## **Dringende Sicherheitsinformation**

### **O-arm™ O2 Bildgebungssystem**

Januar 2020

#### **Medtronic Referenz: FA895 Phase II**

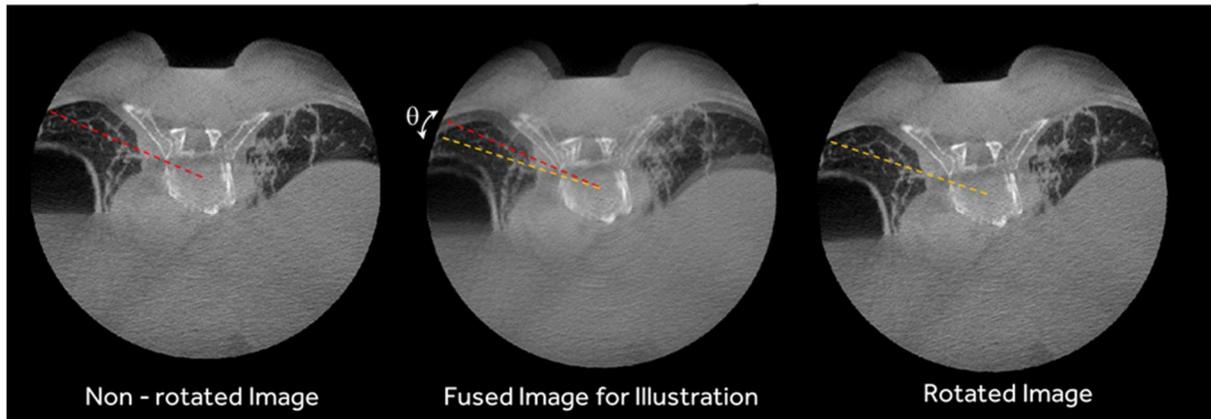
1. Sofern nicht bereits geschehen, bringen Sie bitte die laminierte Anleitung am Transportgriff Ihres O-arm™ O2 Bildgebungssystems, wie unten dargestellt, an.

Ihr lokaler Medtronic-Servicemitarbeiter wird Sie kontaktieren, um mit Ihnen den Austausch des Traktor Motorantriebs zu planen. Bis dahin gehen Sie bitte wie folgt vor:
